ZP.271.2.2022

***Sprawa: postępowanie o udzielenie zamówienia publicznego pn. „Kompleksowe wykonanie instalacji fotowoltaicznej na terenie oczyszczalni ścieków i na terenie przepompowni”.***

Treść otrzymanych zapytań wraz z odpowiedziami:

Na oczyszczalni ścieków

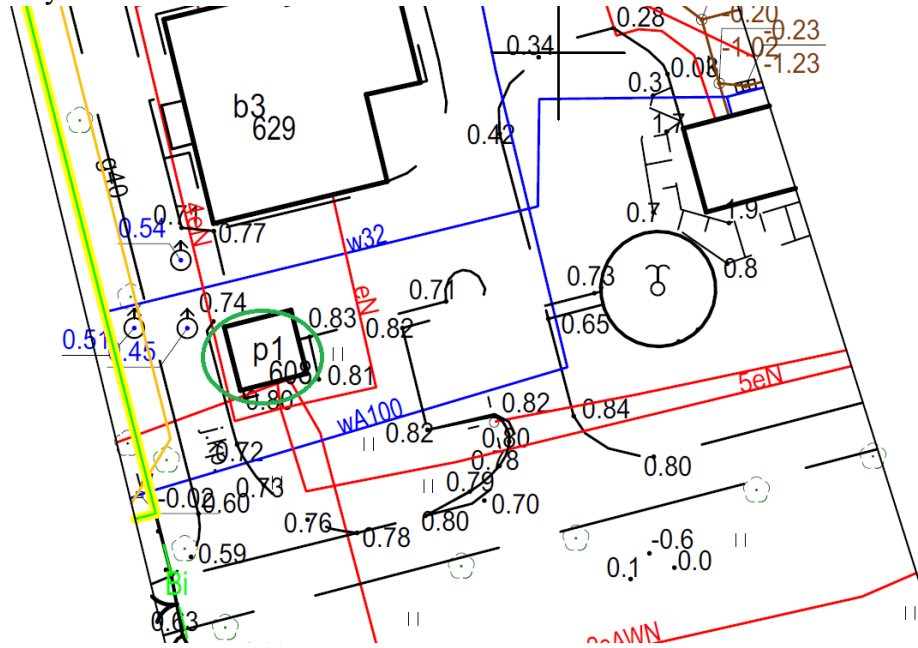
Iloma PPE, do których mogą zostać podłączone instalacje, dysponuje Zamawiający dla każdej lokalizacji? Prosimy o skazanie ich umiejscowienia na rysunkach mapy zasadniczej

Na każdej lokalizacji po jednym punkcie PPE. Zaznaczone zielonym okręgiem.
